OGGETTO: LAVORI DI INSTALLAZIONE DI GENERATORE FOTOVOLTAICO A SERVIZIO DEL PALAZZO MUNICIPALE - APPROVAZIONE PERIZIA SUPPLETIVA E DI VARIANTE E CONCORDAMENTO NUOVI PREZZI.

VERBALE CONCORDAMENTO NUOVI PREZZI N.1

**PERIZIA di VARANTE
INSTALLAZIONE DI GENERATORE FOTOVOLTAICO
A SERVIZIO DEL PALAZZO MUNICIPALE
di Piazza E. Toti, 1 - 21040 Cislago (VA)**

CLIENTE
MUNICIPIO DI CISLAGO - PIAZZA TOTI, 1 - 21040 CISLAGO (VA)
LUOGO DEI LAVORI
PALAZZO MUNICIPALE PIAZZA E. TOTI, 1 - 21040 CISLAGO (VA)
DOCUMENTO PERIZIA DI VARIANTE PER INSTALLAZIONE
DI GENERATORE FOTOVOLTAICO A SERVIZIO DEL PALAZZO MUNICIPALE
TAVOLA 1 DI 1
SCHEMA ELETTRICO UNIFILARE DI COLLEGAMENTO

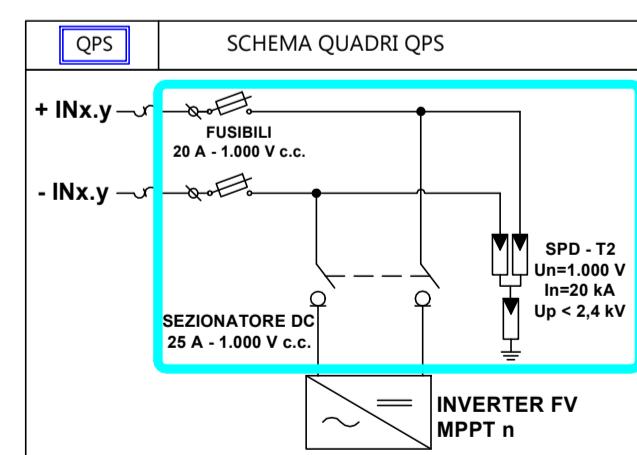
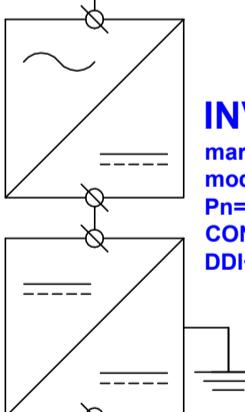
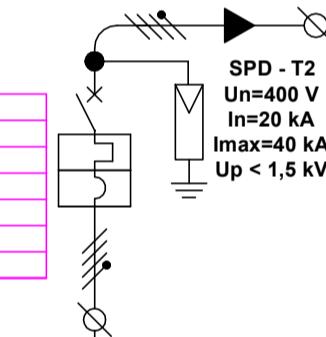
a) Sostituzione del differenziale del quadro elettrico (risultante non funzionante) al fine di consentire il corretto funzionamento di tutto l'impianto elettrico;

b) Realizzazione di una presa di ricarica per mezzi elettrici nel box
presente all'interno del cortile;
